玄海原子力発電所3号炉、4号炉審査資料	
資料番号	TTG-037
提出年月日	2023年8月17日

玄海原子力発電所3号炉及び4号炉

標準応答スペクトルを考慮した地震動評価について (補足説明資料)

玄海原子力発電所3号炉及び4号炉 設置変更許可申請書 比較表
(標準応答スペクトルを考慮した地震動評価)

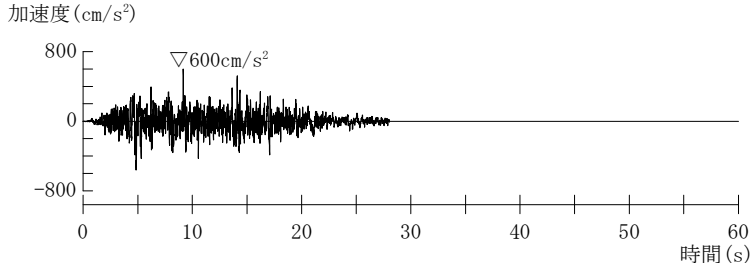
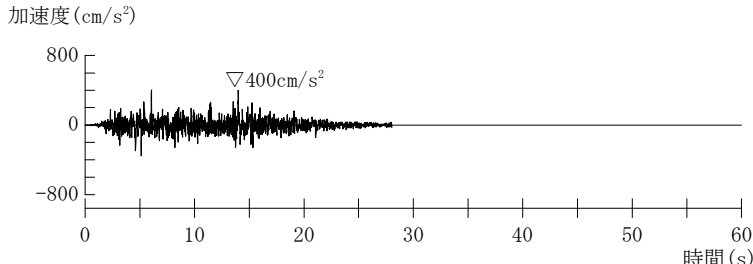
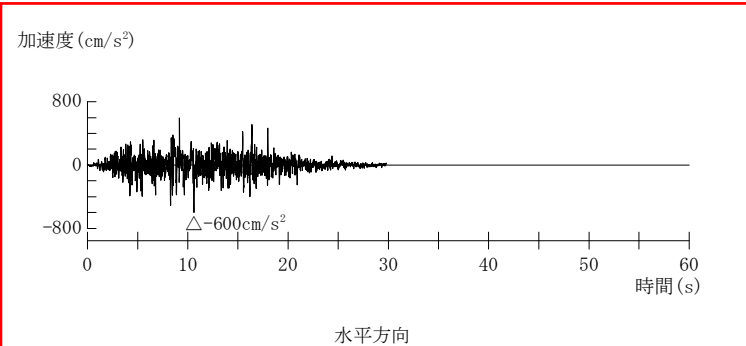
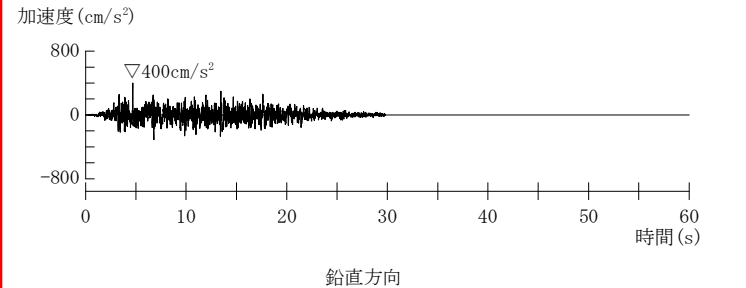
当初申請書 (2021年8月23日申請)	今回補正(案)	備考
<div data-bbox="163 327 907 534" data-label="Figure"> </div> <p data-bbox="504 582 593 614">水平方向</p> <div data-bbox="163 742 907 949" data-label="Figure"> </div> <p data-bbox="504 997 593 1029">鉛直方向</p> <p data-bbox="190 1268 884 1300">第 7. 5. 6. 36 図 標準応答スペクトルに対する模擬地震波の応答スペクトル比</p>	<div data-bbox="952 327 1691 534" data-label="Figure"> </div> <p data-bbox="1288 550 1377 582">水平方向</p> <div data-bbox="952 742 1691 949" data-label="Figure"> </div> <p data-bbox="1288 965 1377 997">鉛直方向</p> <p data-bbox="985 1260 1668 1316">第 7. 5. 6. 34 図 標準応答スペクトルに対する模擬地震波の応答スペクトル比 (一様乱数の位相をもつ正弦波の重ね合わせによる方法)</p>	<p data-bbox="1747 231 2072 375"> ・図表番号の変更 ・模擬地震波の振幅包絡線の経時的変化 M6.9⇒M7.0 に伴う変更 </p>

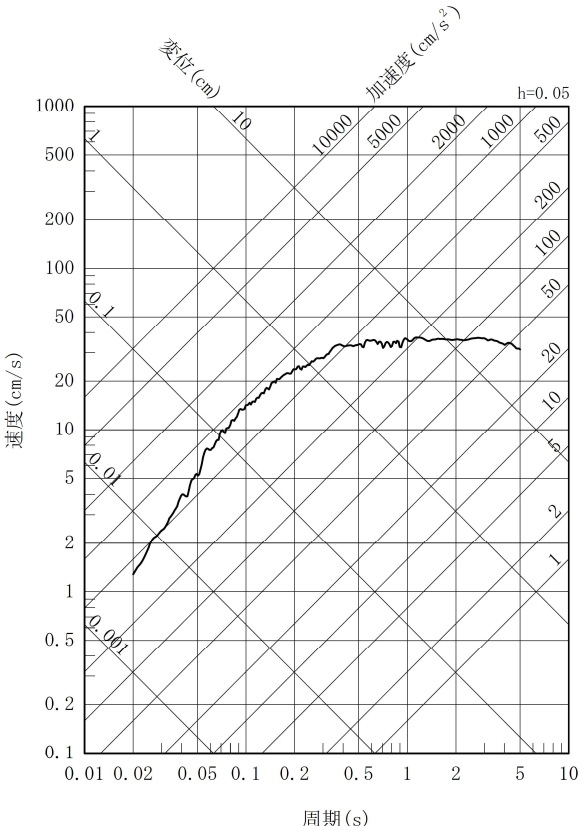
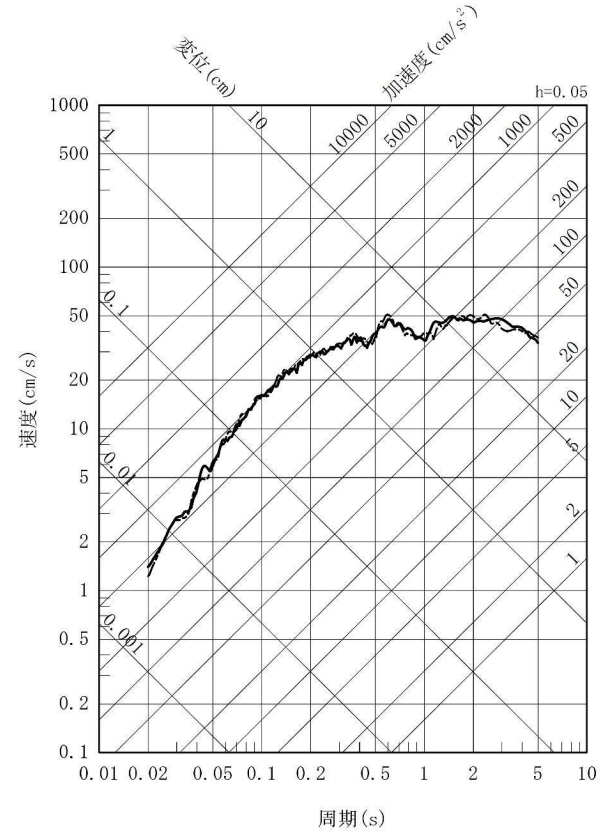
当初申請書 (2021年8月23日申請)	今回補正(案)	備考
	<div data-bbox="943 248 1724 1390" style="border: 2px solid red; padding: 10px;"> <p>加速度 (cm/s^2)</p> <p>水平方向 (NS 方向)</p> <p>加速度 (cm/s^2)</p> <p>水平方向 (EW 方向)</p> <p>加速度 (cm/s^2)</p> <p>鉛直方向</p> <p>第7.5.6.37図 標準応答スペクトルに基づく地震基盤相当面における 模擬地震波の時刻歴波形 (実観測記録の位相を用いた模 擬地震波)</p> </div>	<p>備考</p> <ul style="list-style-type: none"> ・実観測記録の位相を用いた模擬地震波に関する記載の充実に伴う追加

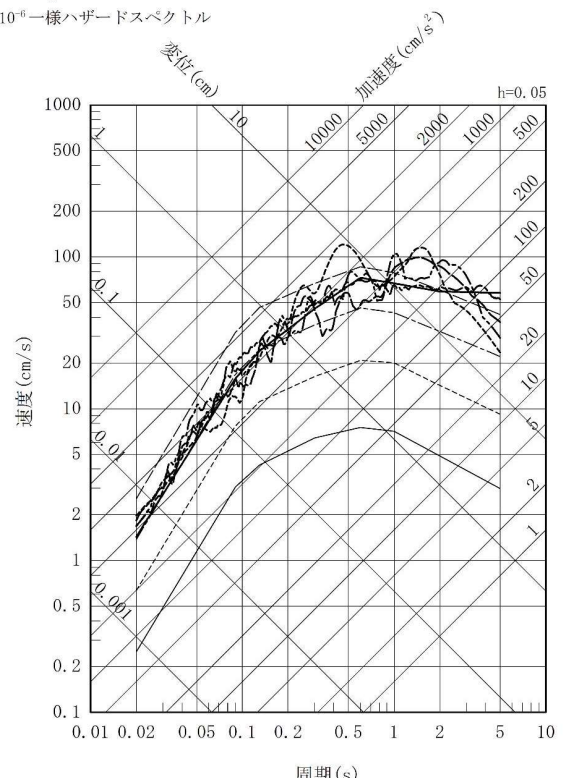
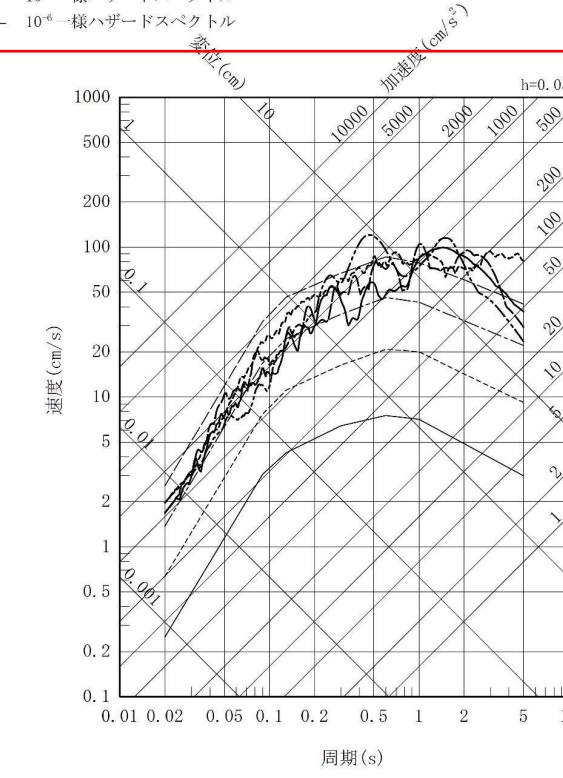
当初申請書 (2021年8月23日申請)	今回補正(案)	備考
<p data-bbox="309 316 660 336">— 標準応答スペクトルを考慮した地震動</p>  <p data-bbox="145 1342 907 1362">第7.5.6.38図 標準応答スペクトルを考慮した地震動の応答スペクトル (水平方向)</p>	<p data-bbox="1064 327 1534 375">— 一様乱数の位相をもつ正弦波の重ね合わせによる方法 - - - 実観測記録の位相を用いた模擬地震波</p>  <p data-bbox="974 1353 1680 1374">第7.5.6.40図 解放基盤表面の地震動の応答スペクトルの比較 (水平方向: NS)</p>	<p data-bbox="1859 183 1948 207">備考</p> <ul data-bbox="1747 236 2072 414" style="list-style-type: none"> ・図表番号の変更 ・標準応答スペクトルを考慮した地震動の見直し ・模擬地震波の作成及び選定に関する記載の充実

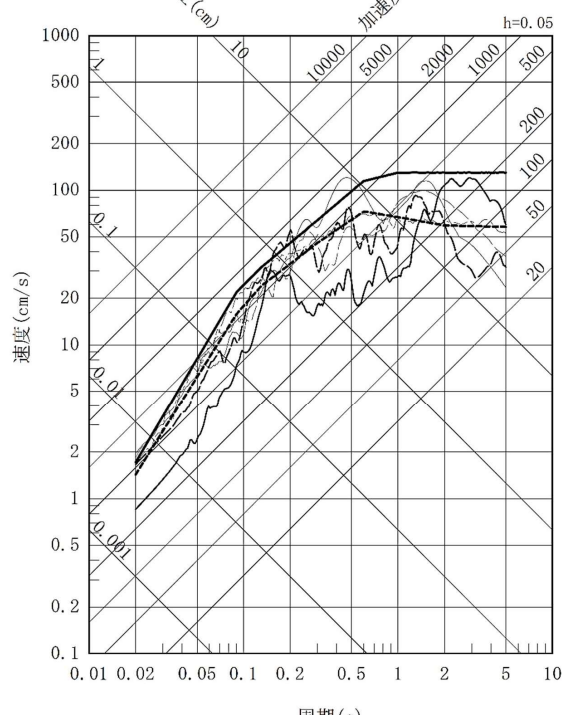
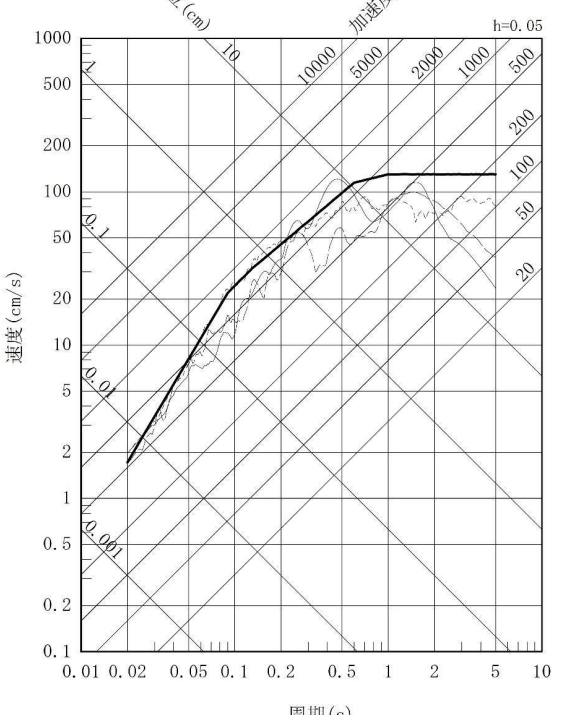
当初申請書 (2021年8月23日申請)	今回補正(案)	備考
<p> —— 震源を特定せず策定する地震動 (加藤ほか(2004)による応答スペクトル) - - - 震源を特定せず策定する地震動 (2000年鳥取県西部地震を考慮した地震動 (水平方向: NS)) - - - 震源を特定せず策定する地震動 (2000年鳥取県西部地震を考慮した地震動 (水平方向: EW)) - - - 震源を特定せず策定する地震動 (2004年北海道留萌支庁南部地震を考慮した地震動) - - - 震源を特定せず策定する地震動 (標準応答スペクトルを考慮した地震動) —— 10^{-3}一様ハザードスペクトル - - - 10^{-4}一様ハザードスペクトル - - - 10^{-5}一様ハザードスペクトル - - - 10^{-6}一様ハザードスペクトル </p>  <p>第7.5.6.42図 震源を特定せず策定する地震動の応答スペクトル及び領域震源による地震動の一様ハザードスペクトル (水平方向)</p>	<p> —— 震源を特定せず策定する地震動 (2000年鳥取県西部地震を考慮した地震動 (水平方向: NS)) - - - 震源を特定せず策定する地震動 (2000年鳥取県西部地震を考慮した地震動 (水平方向: EW)) - - - 震源を特定せず策定する地震動 (2004年北海道留萌支庁南部地震を考慮した地震動) - - - 震源を特定せず策定する地震動 (標準応答スペクトルを考慮した地震動) —— 10^{-3}一様ハザードスペクトル - - - 10^{-4}一様ハザードスペクトル - - - 10^{-5}一様ハザードスペクトル - - - 10^{-6}一様ハザードスペクトル </p>  <p>第7.5.6.43図 震源を特定せず策定する地震動の応答スペクトル及び領域震源による地震動の一様ハザードスペクトル (水平方向)</p>	<ul style="list-style-type: none"> ・図表番号の変更 ・加藤ほか (2004) に関する記載の削除 ・標準応答スペクトルを考慮した地震動の見直し

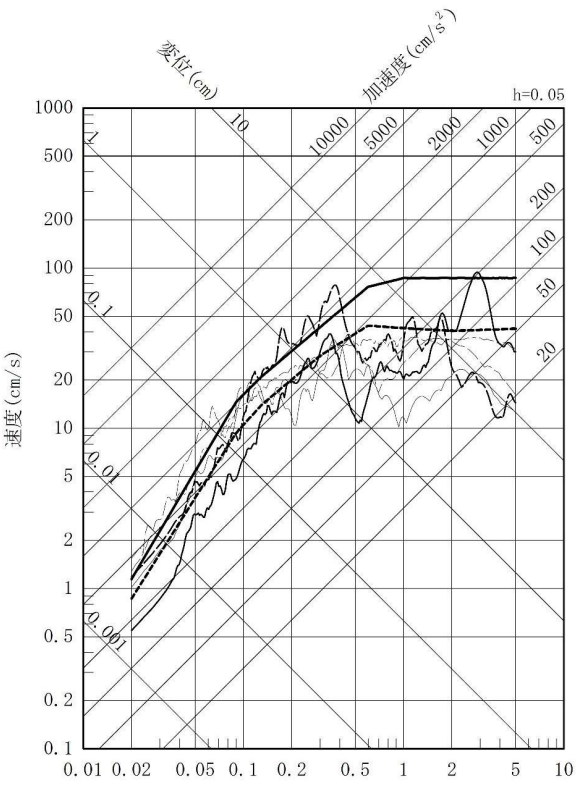
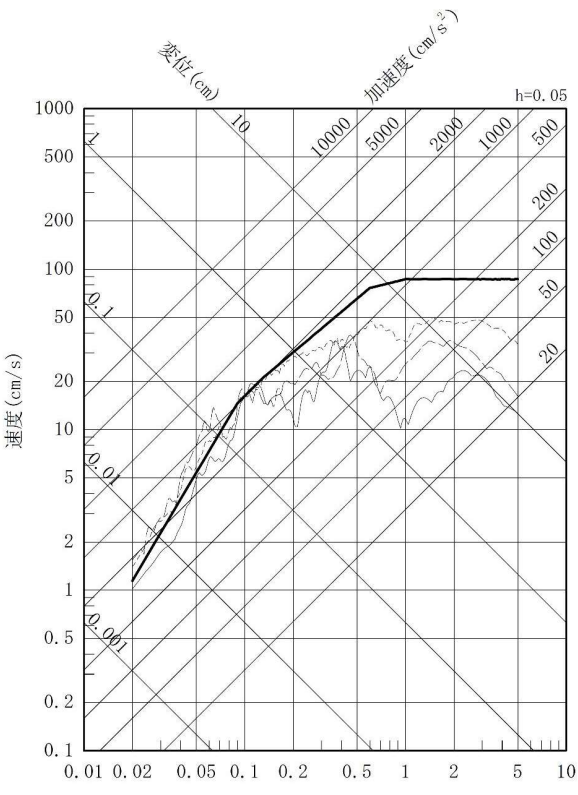
当初申請書 (2021年8月23日申請)	今回補正(案)	備考
<p> —— 震源を特定せず策定する地震動 (加藤ほか(2004)による応答スペクトル) - - - 震源を特定せず策定する地震動 (2000年鳥取県西部地震を考慮した地震動) ····· 震源を特定せず策定する地震動 (2004年北海道留萌支庁南部地震を考慮した地震動) - - - 震源を特定せず策定する地震動 (標準応答スペクトルを考慮した地震動) —— 10^{-3}一様ハザードスペクトル - - - 10^{-4}一様ハザードスペクトル ····· 10^{-5}一様ハザードスペクトル - - - 10^{-6}一様ハザードスペクトル </p> <p>第7.5.6.43図 震源を特定せず策定する地震動の応答スペクトル及び領域震源による地震動の一様ハザードスペクトル (鉛直方向)</p>	<p> —— 震源を特定せず策定する地震動 (2000年鳥取県西部地震を考慮した地震動) - - - 震源を特定せず策定する地震動 (2004年北海道留萌支庁南部地震を考慮した地震動) ····· 震源を特定せず策定する地震動 (標準応答スペクトルを考慮した地震動) —— 10^{-3}一様ハザードスペクトル - - - 10^{-4}一様ハザードスペクトル ····· 10^{-5}一様ハザードスペクトル - - - 10^{-6}一様ハザードスペクトル </p> <p>第7.5.6.44図 震源を特定せず策定する地震動の応答スペクトル及び領域震源による地震動の一様ハザードスペクトル (鉛直方向)</p>	<ul style="list-style-type: none"> ・図表番号の変更 ・加藤ほか(2004)に関する記載の削除 ・標準応答スペクトルを考慮した地震動の見直し

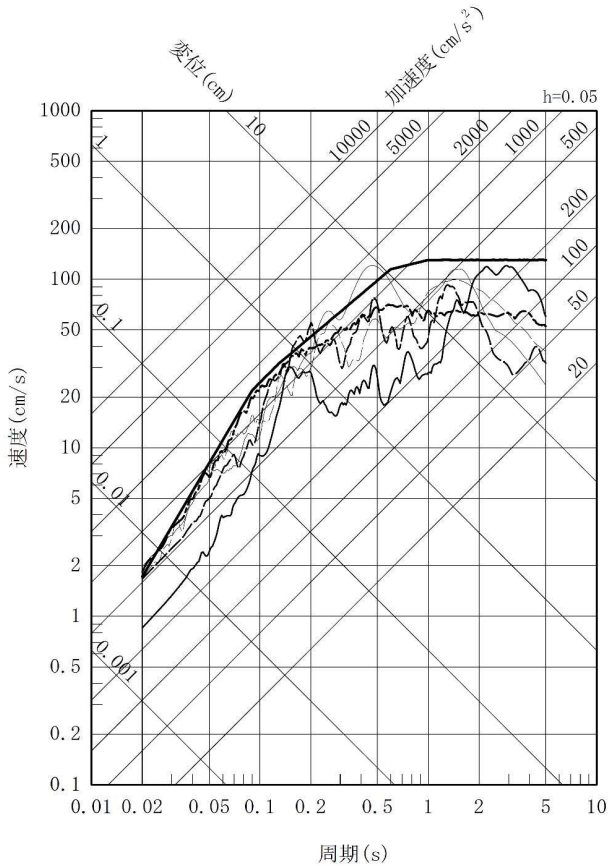
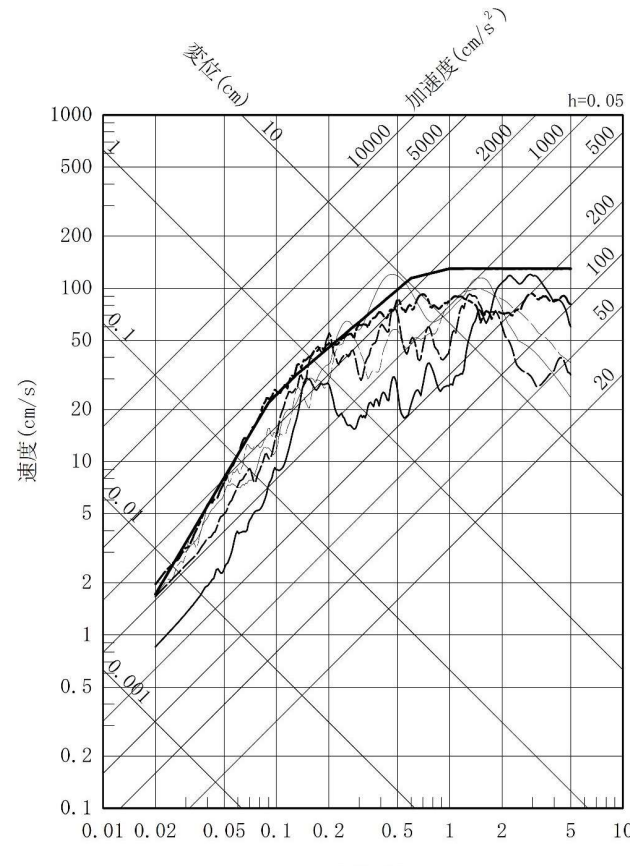
当初申請書 (2021年8月23日申請)	今回補正(案)	備考
<p> — SS-1_H — SS-2_{NS} - - - SS-3_{NS} 震源を特定せず策定する地震動 (加藤ほか(2004)による応答スペクトル) - - - 震源を特定せず策定する地震動 (2000年鳥取県西部地震を考慮した地震動 (水平方向: NS)) — 震源を特定せず策定する地震動 (2004年北海道留萌支庁南部地震を考慮した地震動) - - - 震源を特定せず策定する地震動 (標準応答スペクトルを考慮した地震動) </p>  <p>第7.5.6.54図 基準地震動 Ss-1 から Ss-3 の応答スペクトルと「震源を特定せず策定する地震動」による応答スペクトル (水平方向: NS)</p>	<p> — SS-1_H 震源を特定せず策定する地震動 (2004年北海道留萌支庁南部地震を考慮した地震動) - - - 震源を特定せず策定する地震動 (2000年鳥取県西部地震を考慮した地震動 (水平方向: NS)) - - - 震源を特定せず策定する地震動 (標準応答スペクトルを考慮した地震動) </p>  <p>第7.5.6.55図 基準地震動 Ss-1 の応答スペクトルと「震源を特定せず策定する地震動」による応答スペクトル (水平方向: NS)</p>	<ul style="list-style-type: none"> ・図表番号の変更 ・加藤ほか (2004) に関する記載の削除 ・標準応答スペクトルを考慮した地震動の見直し ・震源を特定せず策定する地震動による基準地震動の策定に関する方針 (Ss-1 との比較) の見直しに伴う修正

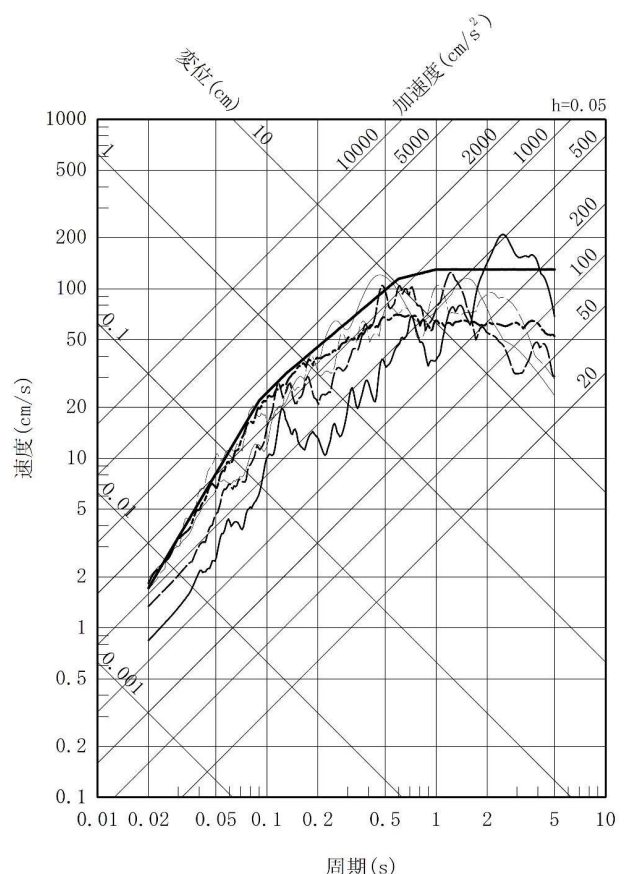
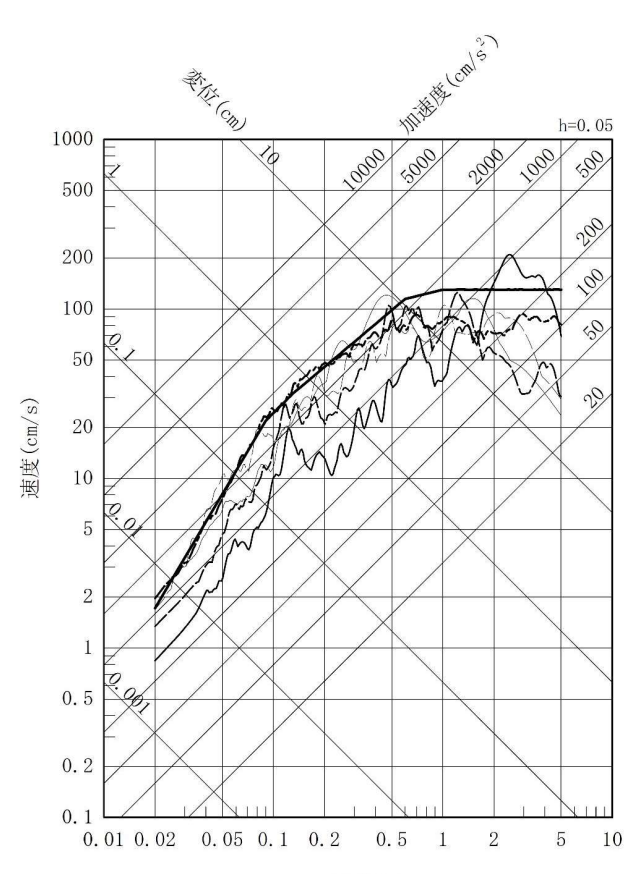
当初申請書 (2021年8月23日申請)	今回補正(案)	備考
<div data-bbox="145 279 907 470" style="font-size: small;"> <p> Ss-1_{II} Ss-2_{EW} Ss-3_{EW} 震源を特定せず策定する地震動 (加藤ほか(2004)による応答スペクトル) 震源を特定せず策定する地震動 (2000年鳥取県西部地震を考慮した地震動 (水平方向: EW)) 震源を特定せず策定する地震動 (2004年北海道留萌支庁南部地震を考慮した地震動) 震源を特定せず策定する地震動 (標準応答スペクトルを考慮した地震動) </p> </div> <div data-bbox="212 494 772 1268" style="text-align: center;"> </div> <div data-bbox="179 1308 884 1364" style="font-size: x-small;"> <p>第7.5.6.55図 基準地震動 Ss-1 から Ss-3 の応答スペクトルと「震源を特定せず策定する地震動」による応答スペクトル (水平方向: EW)</p> </div>	<div data-bbox="952 295 1724 399" style="font-size: small;"> <p> Ss-1_{II} 震源を特定せず策定する地震動 (2004年北海道留萌支庁南部地震を考慮した地震動) 震源を特定せず策定する地震動 (2000年鳥取県西部地震を考慮した地震動 (水平方向: EW)) 震源を特定せず策定する地震動 (標準応答スペクトルを考慮した地震動) </p> </div> <div data-bbox="974 422 1713 1380" style="border: 2px solid red; padding: 5px;"> <div data-bbox="1041 494 1601 1268" style="text-align: center;"> </div> <div data-bbox="974 1292 1713 1348" style="font-size: x-small;"> <p>第7.5.6.56図 基準地震動 Ss-1 の応答スペクトルと「震源を特定せず策定する地震動」による応答スペクトル (水平方向: EW)</p> </div> </div>	<ul style="list-style-type: none"> ・図表番号の変更 ・加藤ほか (2004) に関する記載の削除 ・標準応答スペクトルを考慮した地震動の見直し ・震源を特定せず策定する地震動による基準地震動の策定に関する方針 (Ss-1 との比較) の見直しに伴う修正

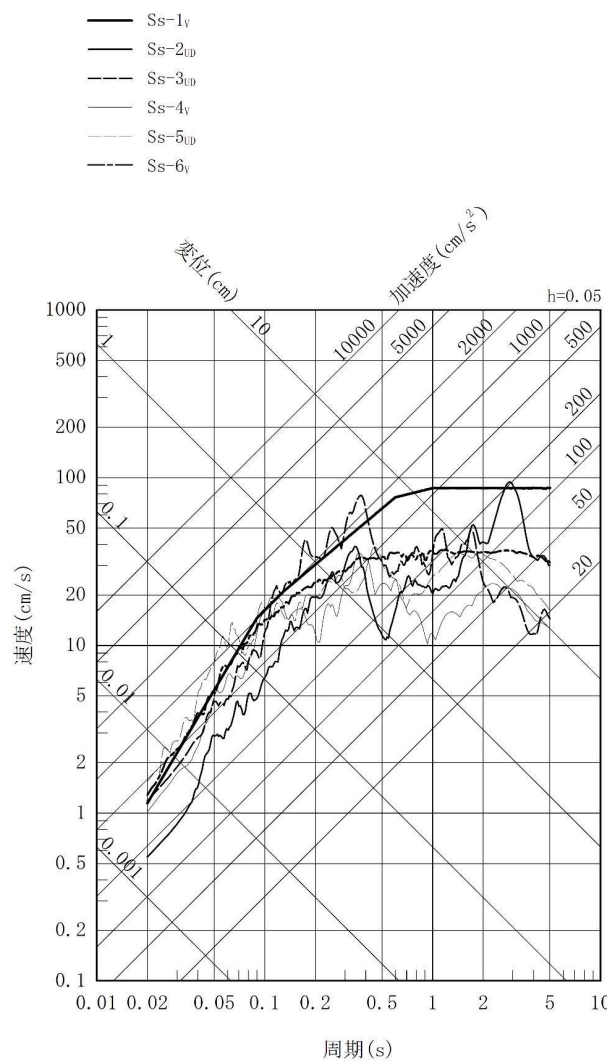
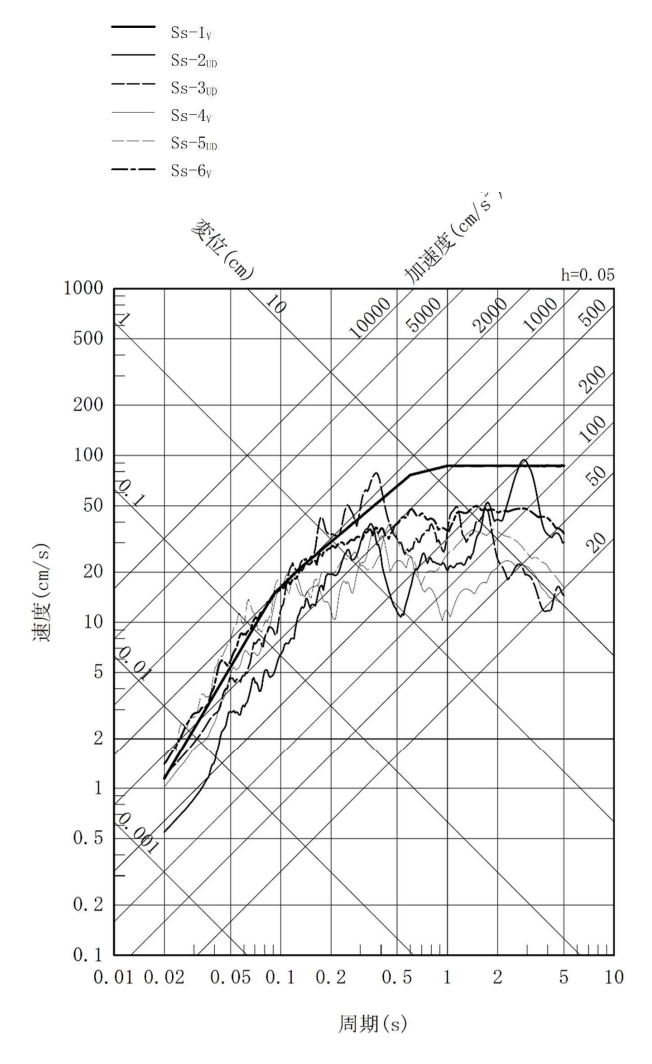
当初申請書 (2021年8月23日申請)	今回補正(案)	備考
<p> — Ss-1_v — Ss-2_D — Ss-3_D - - - 震源を特定せず策定する地震動 (加藤ほか(2004)による応答スペクトル) - - - 震源を特定せず策定する地震動 (2000年鳥取県西部地震を考慮した地震動) — 震源を特定せず策定する地震動 (2004年北海道留萌支庁南部地震を考慮した地震動) - - - 震源を特定せず策定する地震動 (標準応答スペクトルを考慮した地震動) </p>  <p>第7.5.6.56図 基準地震動 Ss-1 から Ss-3 の応答スペクトルと「震源を特定せず策定する地震動」による応答スペクトル (鉛直方向)</p>	<p> — Ss-1_v — 震源を特定せず策定する地震動 (2004年北海道留萌支庁南部地震を考慮した地震動) - - - 震源を特定せず策定する地震動 (2000年鳥取県西部地震を考慮した地震動) - - - 震源を特定せず策定する地震動 (標準応答スペクトルを考慮した地震動) </p>  <p>第7.5.6.57図 基準地震動 Ss-1 の応答スペクトルと「震源を特定せず策定する地震動」による応答スペクトル (鉛直方向)</p>	<ul style="list-style-type: none"> ・図表番号の変更 ・加藤ほか (2004) に関する記載の削除 ・標準応答スペクトルを考慮した地震動の見直し ・震源を特定せず策定する地震動による基準地震動の策定に関する方針 (Ss-1 との比較) の見直しに伴う修正

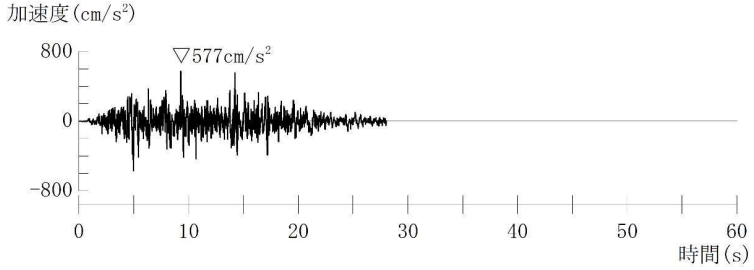
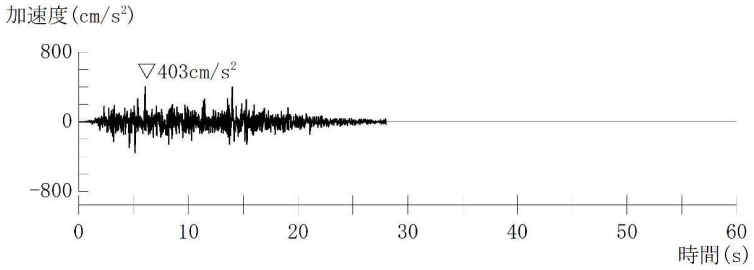
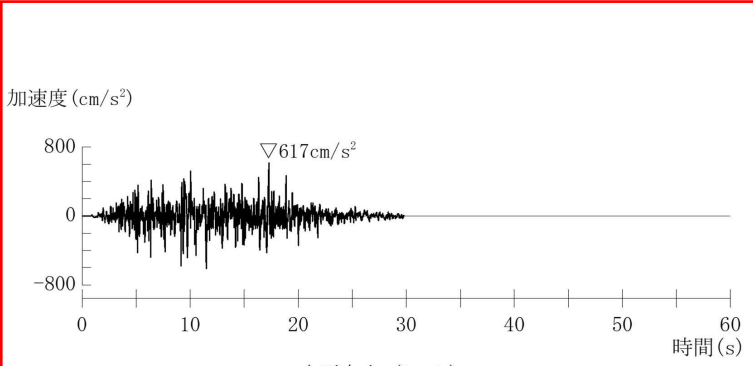
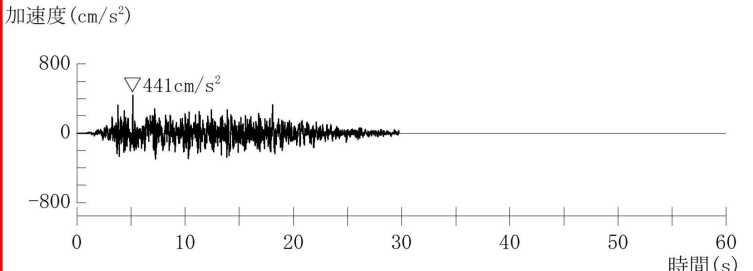
当初申請書 (2021年8月23日申請)	今回補正(案)	備考
<div data-bbox="309 255 436 430"> <ul style="list-style-type: none"> — Ss-1_H — Ss-2_{NS} — Ss-3_{NS} — Ss-4_H — Ss-5_{NS} — Ss-6_H </div>  <p data-bbox="235 1404 840 1436">第 7.5.6.57 図 基準地震動の応答スペクトル (水平方向 : NS)</p>	<div data-bbox="1086 255 1214 430"> <ul style="list-style-type: none"> — Ss-1_H — Ss-2_{NS} — Ss-3_{NS} — Ss-4_H — Ss-5_{NS} — Ss-6_H </div>  <p data-bbox="1019 1404 1646 1436">第 7.5.6.58 図 基準地震動の応答スペクトル (水平方向 : NS)</p>	<p data-bbox="1859 183 1948 215">備考</p> <ul style="list-style-type: none"> • 図表番号の変更 • 標準応答スペクトルを考慮した地震動の見直し
